Wettbewerb für ein Bezirksgebäude in Locle, Kt. Neuenburg.

Concours pour un Hôtel de district au Locle.

Extrait du Rapport du Jury.

1er Prix. No. 4. „Neige d'antan“.

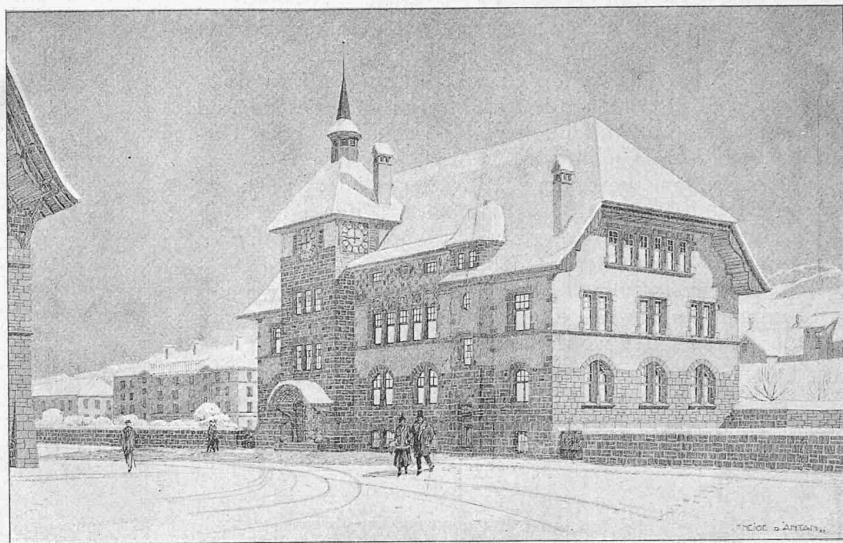
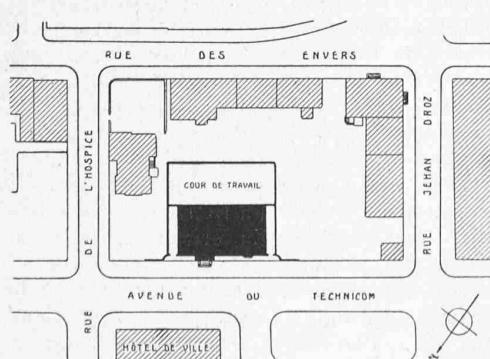
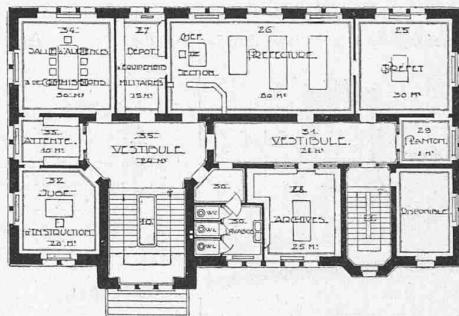
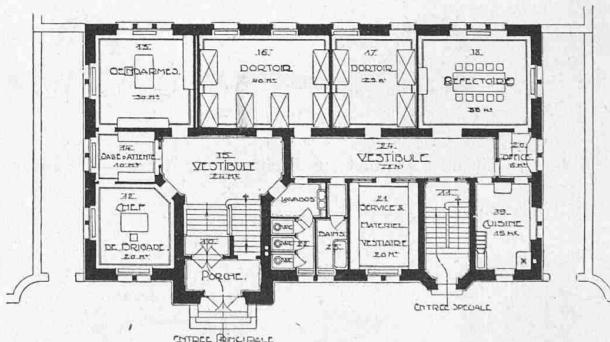
Projet No. 4 „Neige d'antan“. (Bâtiment à 4 façades). Les plans sont bien étudiés; les groupes de bureaux de la préfecture, du parquet et de la gendarmerie, d'une part, de la caserne de gendarmerie et des prisons, d'autre part, ont un accès normal et facile, respectivement par le grand escalier et l'entrée principale, par l'escalier et l'entrée de service, tous très bien placés sur la rue du Technicum. La relation des différents services est facilitée par la distribution simple et pratique des locaux. Il faut toutefois relever, au premier étage, l'exiguité évidente du vestibule de la préfecture, qui fait palier de l'escalier principal et qui ne peut être isolé de celui-ci, et la situation du bureau du préfet, trop éloigné du vestibule et de l'escalier principal. En outre, quelques dispositions spéciales ne répondent pas exactement au programme de construction; l'éclairage des cellules et d'une partie des vestibules est insuffisant, plusieurs communications directes des locaux ne sont pas réalisées.

Les façades sont sobres et d'un belle tenue architecturale; elles ont bien le caractère qui convient à un édifice public d'une ville des montagnes neuchâteloises. L'entrée et l'escalier principal, l'entrée et l'escalier de service, orientés au nord, sont heureusement motivés par les deux tourelles intimement incorporées dans la façade. Les toitures simples, sans hors-d'œuvre inutile, sont bien adaptées au climat de la région. Il faut pourtant critiquer certaines réminiscences gothiques qui peuvent paraître déplacées dans un bâtiment du XX^e siècle; les meneaux séparant les deux grandes baies cintrées du rez-de-chaussée inférieur n'ont pas de raison d'être; la grande fenêtre à meneaux, du premier étage, dans la façade nord, n'a qu'un effet purement décoratif et n'est pas du tout justifiée par la disposition intérieure.

Le projet a un cube restreint, ce qui permettrait, dans des conditions normales, l'exécution avec la somme prévue au programme. Le rendu de la perspective est fait avec une très grande habileté.

II^e Prix. — Projet No. 35.

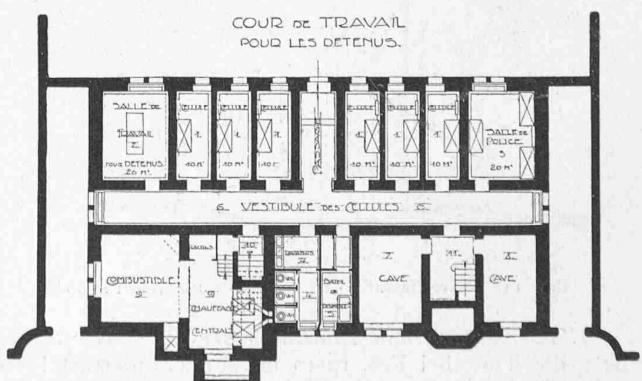
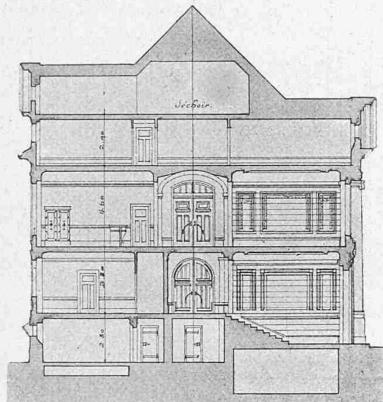
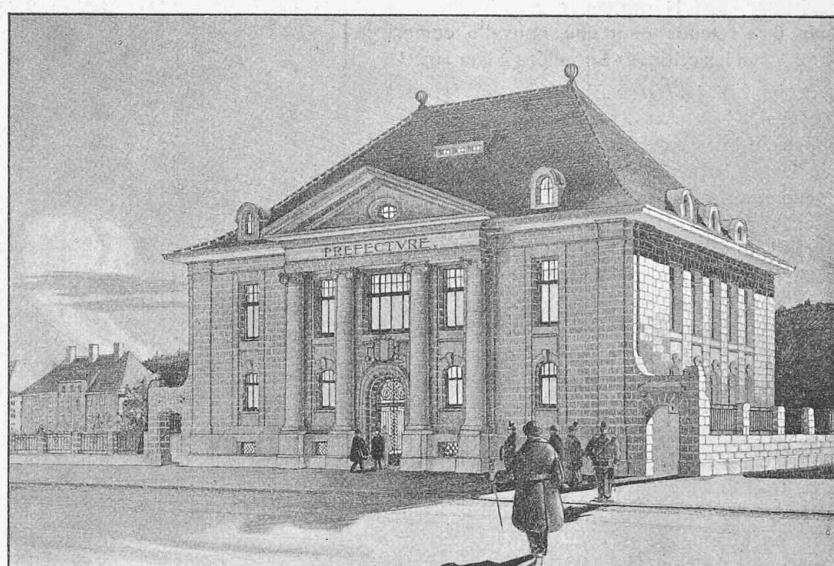
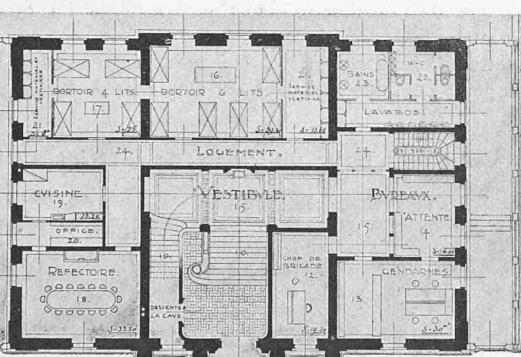
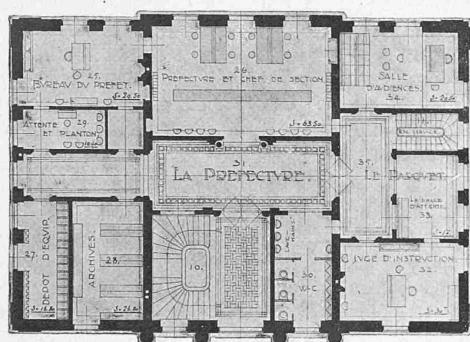
Projet No. 35, „Les Pilons.“ (Bâtiment à 4 façades). Projet très académique et de belle ordonnance classique. L'étage principal réalise une disposition de locaux qui est en rapport avec l'importance des services de préfecture et du parquet. Ce plan, élégamment conçu, assure au bureau principal de la préfecture un large dégagement sur un vestibule de belles proportions donnant lui-même dans le grand escalier principal. Le bureau du préfet, discrètement placé dans l'angle sud-est de l'étage, est pourtant facilement accessible au public depuis le dégagement d'entrée. Le service du parquet est, d'autre part, nettement groupé dans la partie ouest du bâtiment, tout en étant en relation directe avec le grand vestibule de la préfecture. La position de l'escalier de service qui sépare la salle d'attente de la salle d'audience est toutefois critiquable. Cette heureuse distribution de locaux n'a pas été aussi bien appliquée aux étages inférieurs, qui présentent des imperfections sérieuses: les lieux d'aisances sont orientés au midi, tandis que les salles de police et de travail le sont respectivement à l'est et à l'ouest, et le bureau du chef de brigade au nord. Le vestibule des cellules n'est pas en communication directe avec l'escalier de service. Le corridor de dégagement des locaux de service est complètement sombre; ce corridor est d'ailleurs superflu. Les fenêtres des cellules sont trop petites. Il en est de même des fenêtres éclairant les chambres du logement du concierge dans les combles. L'escalier principal est bien équilibré, mais les marches tournantes sont inadmissibles.

Les façades monumentales, d'un beau style classique, ont de bonnes proportions et caractérisent bien l'édifice public, mais elles sont trop somptueuses pour le modeste bâtiment que l'Etat de Neuchâtel projette de construire.

Le cube des locaux est élevé, ce qui est dû non seulement au développement du plan, mais aussi aux grandes hauteurs d'étages qui ne sont pas nécessaires. La construction ne serait pas réalisable avec le chiffre prévu au programme.

III^e Prix. Projet No. 9. „Pandore“. — Plans des étages et coupe. — Echelle 1 : 400.

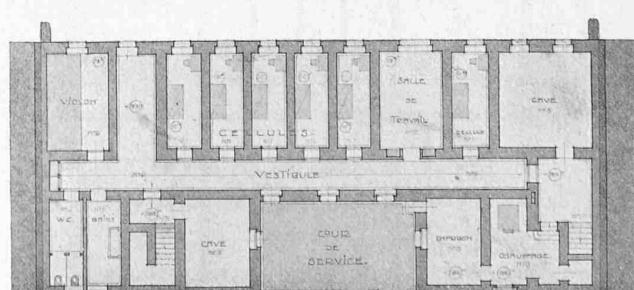
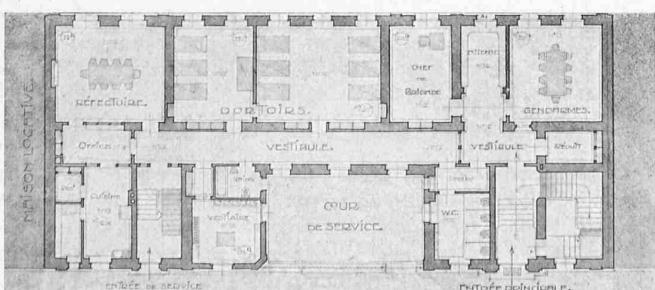
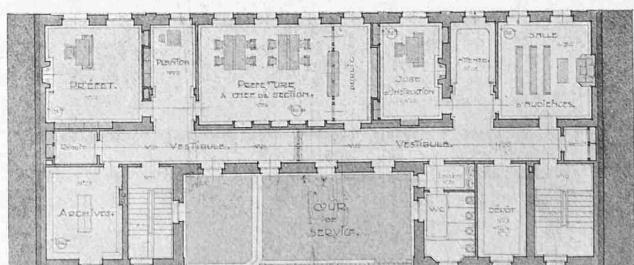
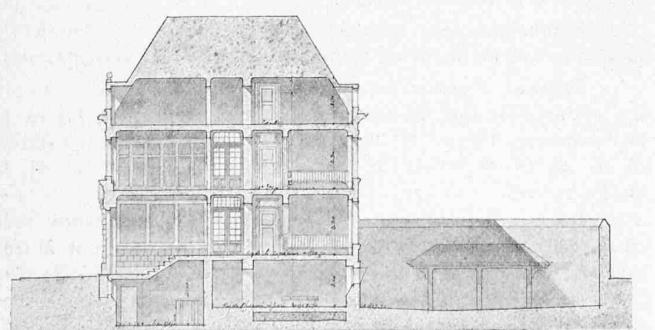
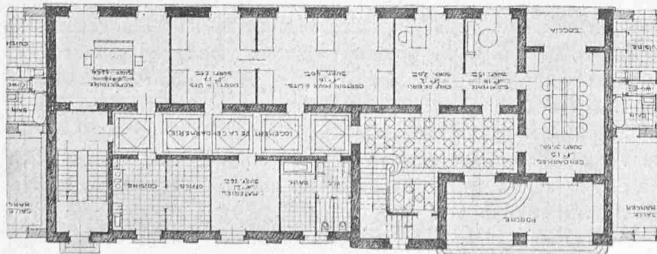
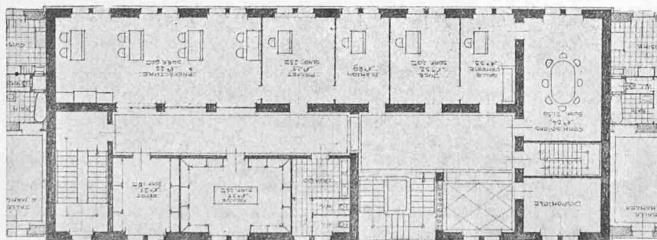
ment à 3 façades. Le jury décide de considérer le No. 9 A comme une variante du No. 9 et d'envisager ensemble les deux projets, qui ne diffèrent entre eux que dans des détails de distribution et par le nombre des façades.

Les deux projets présentent des plans bien ordonnancés, quoique d'inégale valeur. Les locaux habitables sont orientés au midi et les dégagements au nord. Le parti adopté d'un bâtiment à profondeur réduite, avec deux avant-corps séparés par une courette ouverte au nord, est une disposition qui assure d'une manière avantageuse l'éclairage et le dégagement des locaux. Toutefois, le programme n'a pas été complètement observé. Dans le projet No. 9, les cellules et la salle de police n'ont pas un éclairage suffisant; la communication du bureau du préfet avec le bureau des employés n'est pas réalisée; la situation des bureaux du parquet, qui doivent être en relation directe avec l'escalier de service, a été intervertie avec celle des bureaux de la préfecture, qui ont accès plutôt par l'escalier de service que par l'escalier principal; le passage de l'escalier principal au vestibule du premier étage est étroit; les deux escaliers ne se différencient pas assez l'un de l'autre; l'escalier principal manque d'ampleur, ses dimensions sont à peine supérieures à celles de l'escalier de service; les vesti-

bules sont trop étroits, ce sont des corridors; l'office n'a pas d'éclairage ni d'aération directs; les lucarnes de l'appartement du concierge sont trop petites.

Ces défauts sont en partie corrigés dans les plans de la variante No. 9 A à trois façades, à tous égards mieux proportionnés que ceux du projet No. 9. Il faut pourtant relever ici la position défectueuse de la porte d'entrée principale, désaxée dans l'escalier.

Les façades sont très élégamment traitées dans le beau style du XVIII^e siècle, mais ici encore c'est plutôt un hôtel particulier qu'un bâtiment de services publics que l'auteur a présenté. Le dessin des façades et la perspective du bâtiment à deux façades indiquent l'aspect qu'aurait l'édifice le jour où des maisons locatives de plusieurs étages s'élèveraient à l'est et à l'ouest; cet aspect serait déplorable pour l'Hôtel de district et doit être une indication sur le choix du mode de construction à adopter.

Dans les deux projets, le cube du bâtiment est restreint et permettrait l'édition dans les limites de prix inscrites au programme, en tant que les conditions de la construction soient normales.

Le très habile rendu de la perspective du projet principal mérite une mention spéciale.

Mention honorable avec proposition d'achat. Projet Nr. 42. „Louvain“.

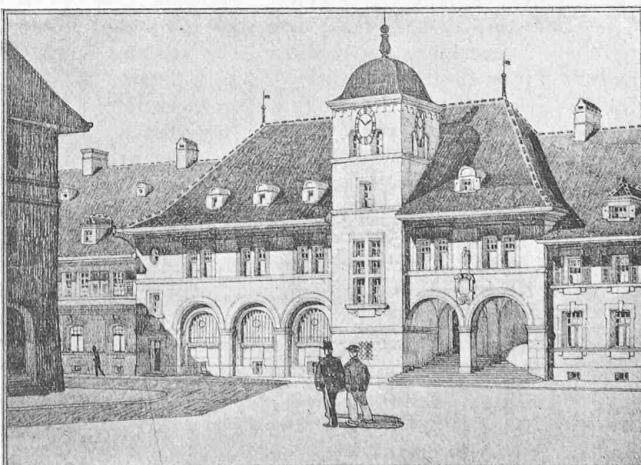
Projet No. 42. „Louvain“. (Bâtiment à deux façades). La distribution des plans est bien comprise, le programme généralement observé. Les locaux d'habitation sont orientés au midi, les locaux de service, les dégagements et les escaliers au nord. Le porche, de bonne proportion, à l'entrée principale, est une heureuse disposition qui se justifie parfaitement au Locle.

Les cellules sont placées en sous-sol, selon la définition de la loi sur les constructions. Les fenêtres éclairant ces locaux sont insuffisantes. Les cheminées prévues devant les baies des cellules, pour intercepter les communications visuelles entre les détenus et les habitants des maisons voisines nuisent à l'éclairage des cellules. Les lieux d'aisances et la cabine de bains, à l'étage inférieur, manquent de lumière; le bureau des gendarmes n'a qu'un éclairage indirect. Les vestibules sont mal éclairés; ils sont en outre disposés de telle manière qu'il est difficile de les séparer suivant les services qu'ils doivent dégager. L'escalier principal n'est pas continué jusqu'aux combles; il est remplacé, à partir du premier étage, par un second escalier de service placé à l'extrême ouest du bâtiment. Les lucarnes des chambres sont trop petites. Il n'existe pas de communication directe entre la rue et la cour; il faut passer par le bâtiment.

Dans leur ensemble, les façades, de conception moderne, inspirées de traditions médiévales, sont très intéressantes. Toutefois, les arcades de la façade nord, parfaitement justifiées pour le porche, sont discutables ailleurs, où elles n'ont qu'une valeur purement décorative. Les fenêtres qu'elles encadrent donnent l'impression d'un remplissage fait après coup.

La tour de l'escalier principal caractérise bien celui-ci, mais elle ne se justifie plus si l'escalier n'est pas continué jusqu'aux combles. Le bâtiment, édifié d'après le projet, exigerait que les maisons voisines à l'est et à l'ouest fussent construites moins hautes que l'Hôtel de district, ce qui sera difficile à réaliser.

Le bâtiment a un cube élevé; la construction ne pourrait pas être réalisée avec la somme prévue.
